Stadt Barmstedt, 8. Änderung des Flächennutzungsplanes „KITA nördlich Düsterlohe“ Beteiligung gem. §§ 4 Abs. 1, 3 Abs. 1 und 2 Abs. 2 BauGB / Abwägungsvorschlag

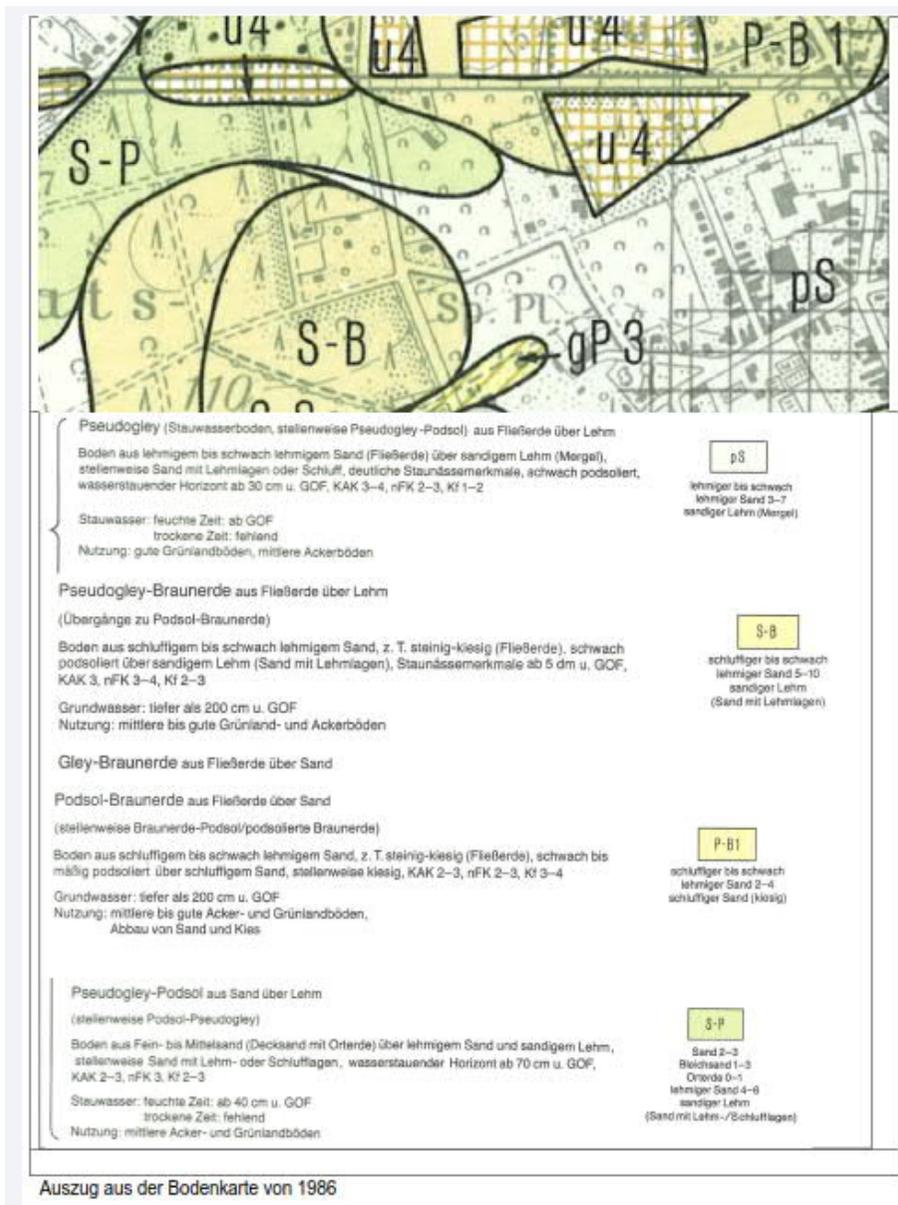
Der analysierte Oberboden (Entnahmetiefenintervall: 0,0-0,10 m) wurde als Mutterboden angesprochen.

Die Ergebnisse der untersuchten Parameter für den Oberboden liegen unterhalb von 70% des jeweiligen Vorsorgewertes. Der Mutterboden ist deshalb geeignet auch außerhalb des Plangeltungsbereiches in einer landwirtschaftlichen Folgenutzung eingesetzt werden zu können!

Die Ergebnisse des Bodengutachtens sind in die Begründung aufgenommen worden.

Abbildung 1 - Lage und Höhenplan

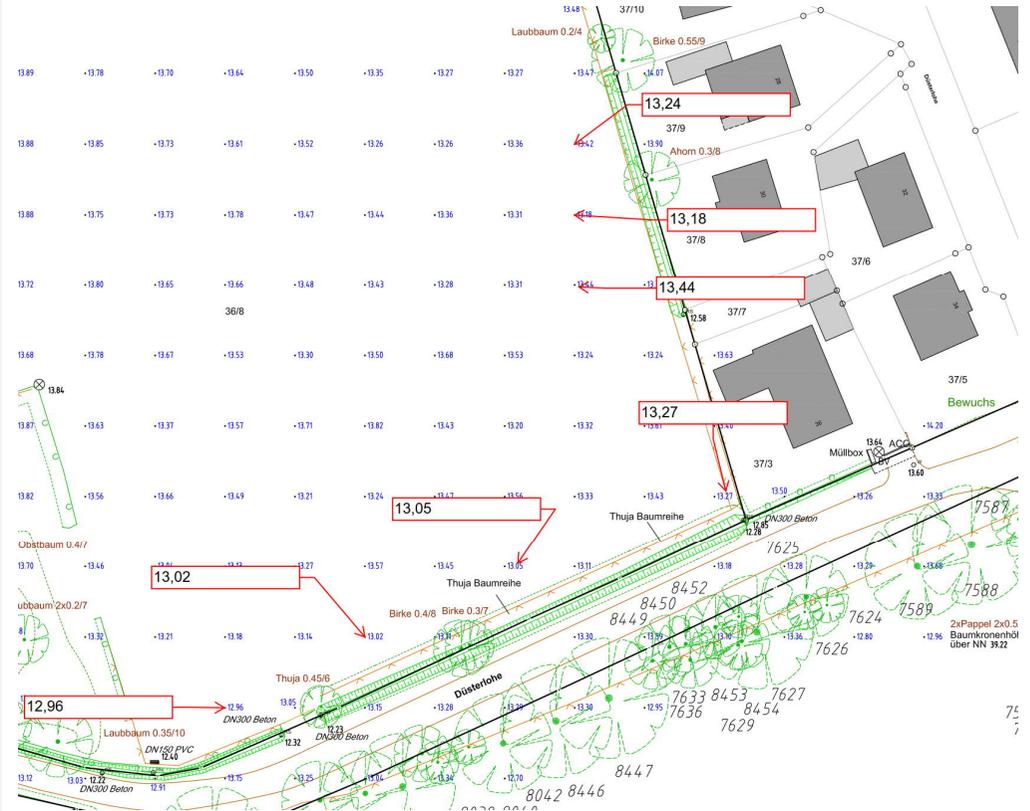
Die Entwässerung wird ein problematisches Thema, da bei Starkregen die Fläche oft „absäuft“ und die an der Bestandsbebauung vorhandenen Gräben überlastet sind. Vor allem ein Teilbereich im Norden des Grundstückes steht oft unter Wasser obwohl im Süden der tiefste Punkt sein soll.

Der Lage- und Höhenplan zeigt auf, dass sich an der genannten Stelle eine Senke befindet. Der Tiefste Punkte liegt aber im Süden, im Bereich des anvisierten Regenrückhalteraums. Die Planung wird daher beibehalten.

Das Entwässerungsgutachten wird diese Punkte berücksichtigen. Beim Bau der Kita wird das Gelände ev. aufgeschüttet.
